杨凌示范区建设工程规划批前公示牌

杨陵区碧水华庭项目

拟调整方案总平面图

杨凌示范区建设工程规划批前公示牌

一期变更后地库平面图

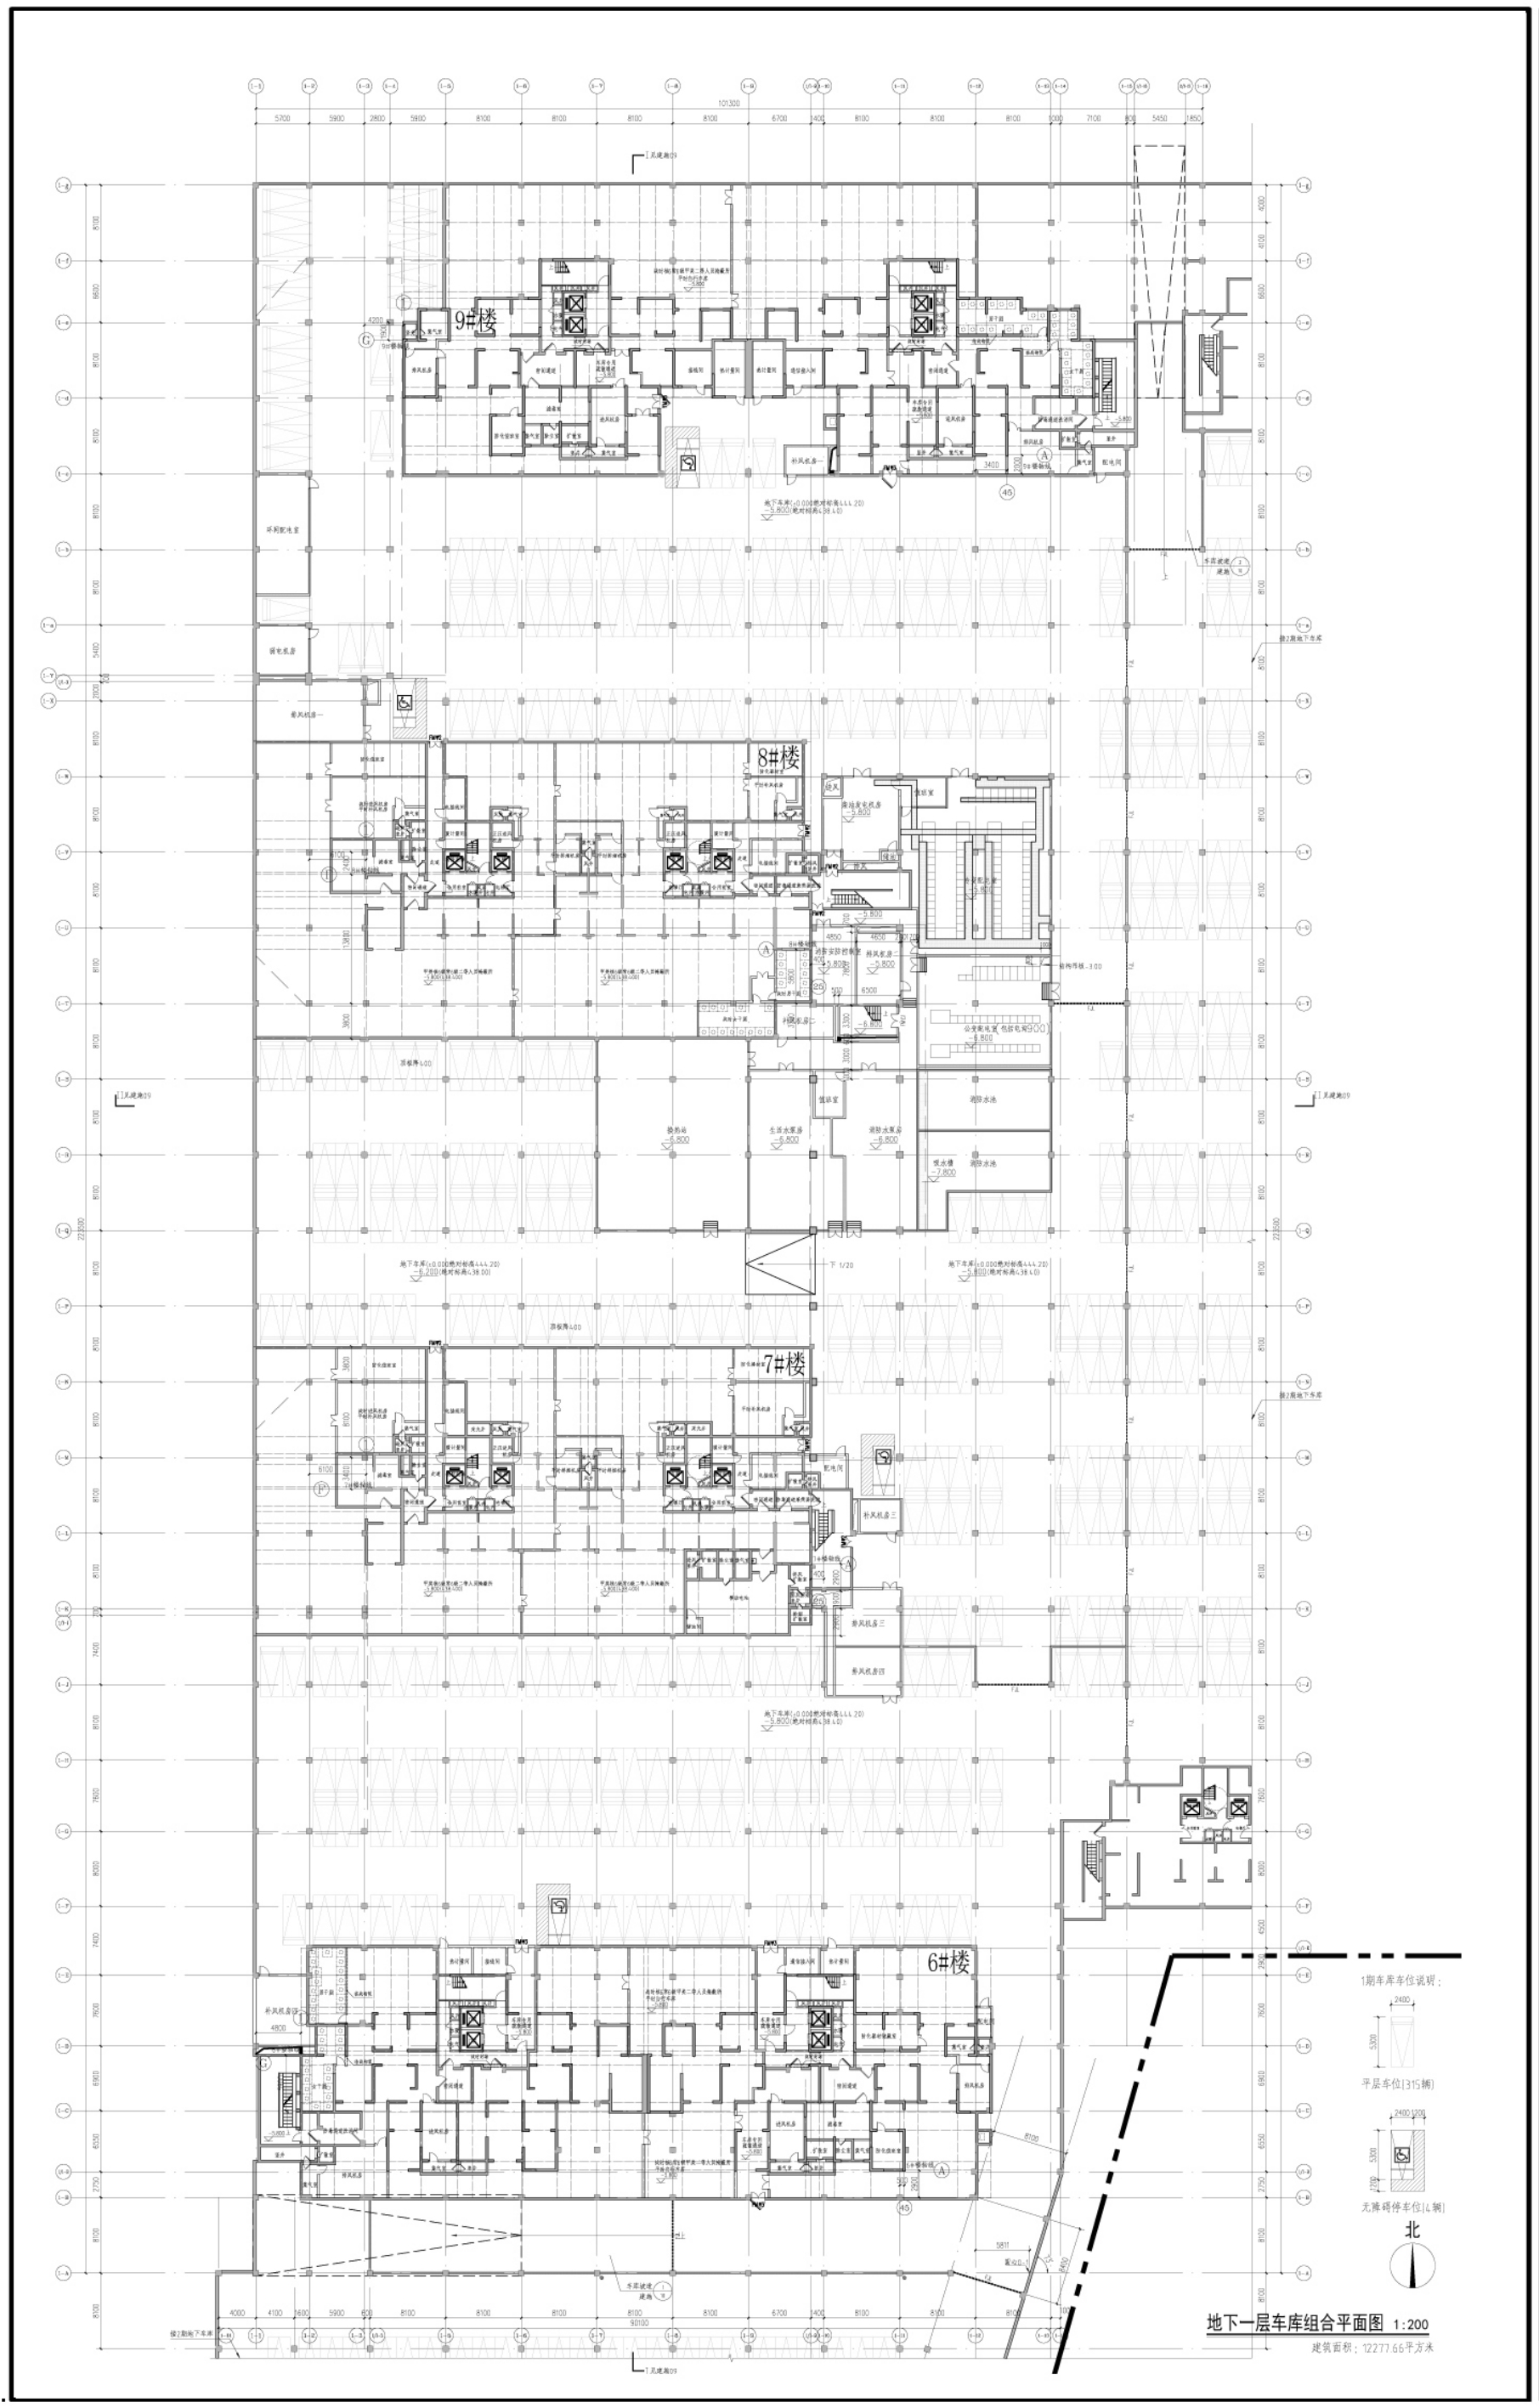
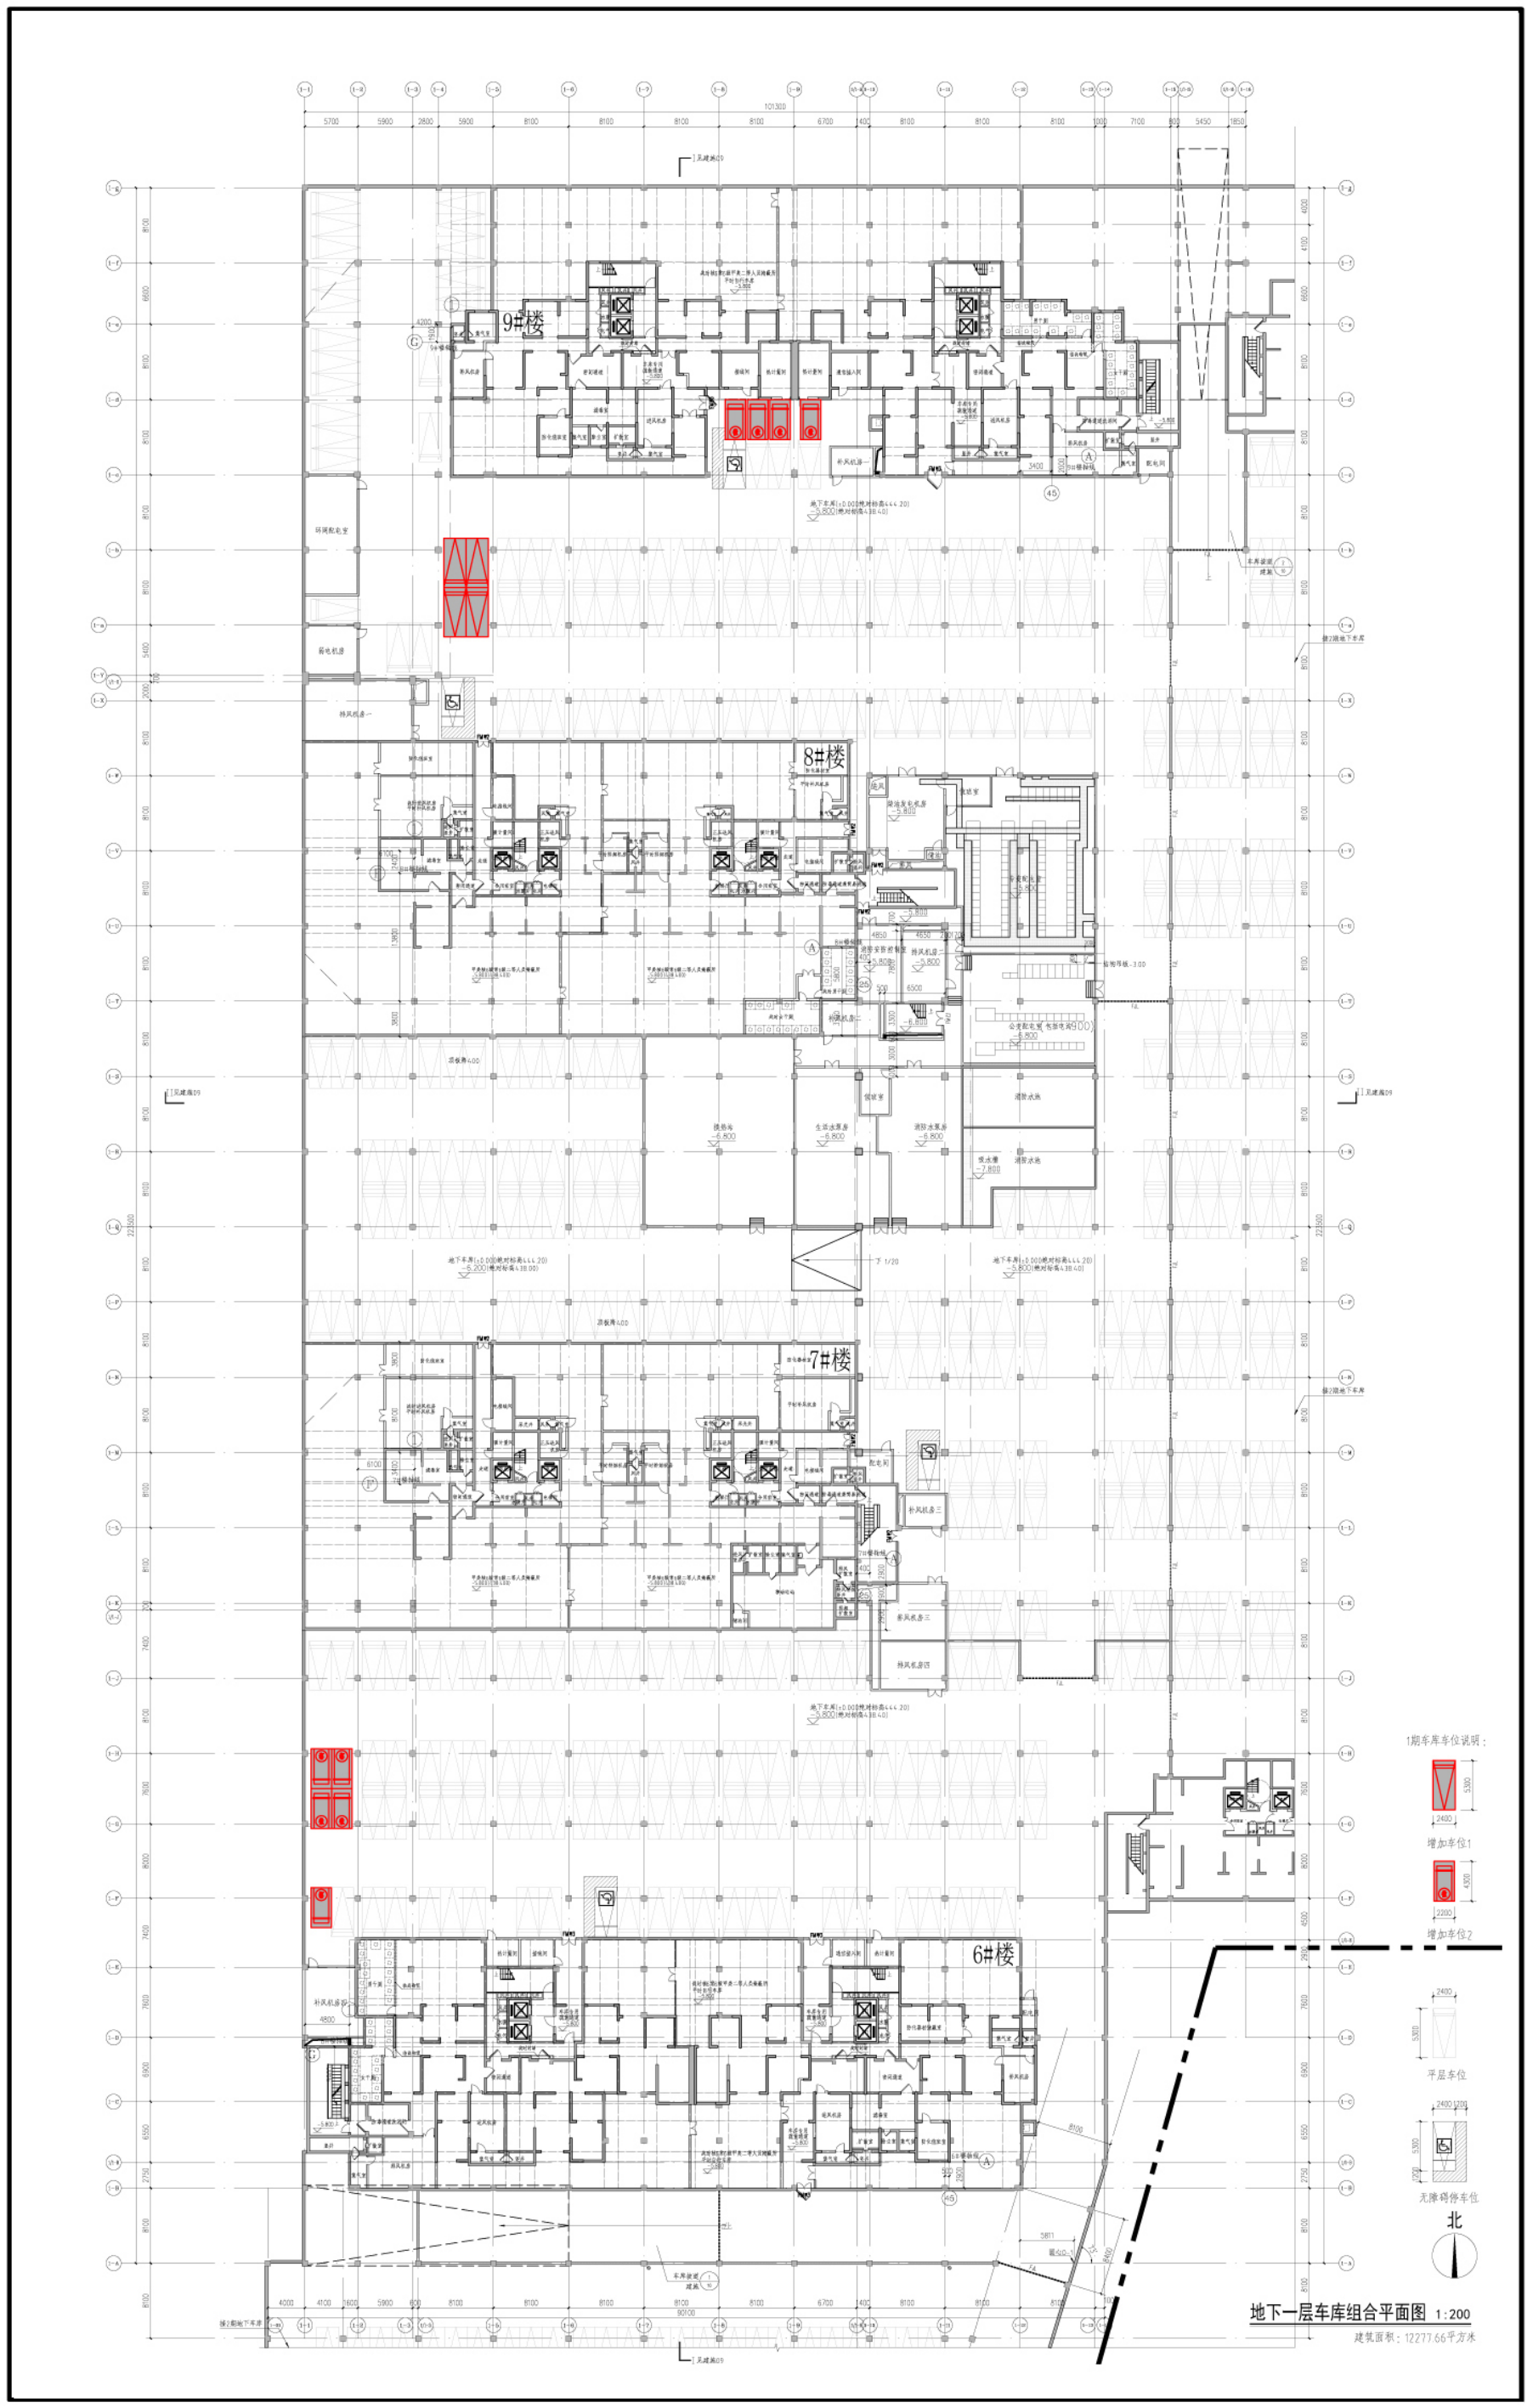
主要调整内容:

1、1-4轴到1-5轴，1-a轴到1-b轴之间增加4个车位。

2、1-8轴到1-9轴，1-c轴到1-d轴之间增加4个车位。

3、1-1轴到1-2轴，1-F轴到1-H轴之间增加5个车位。
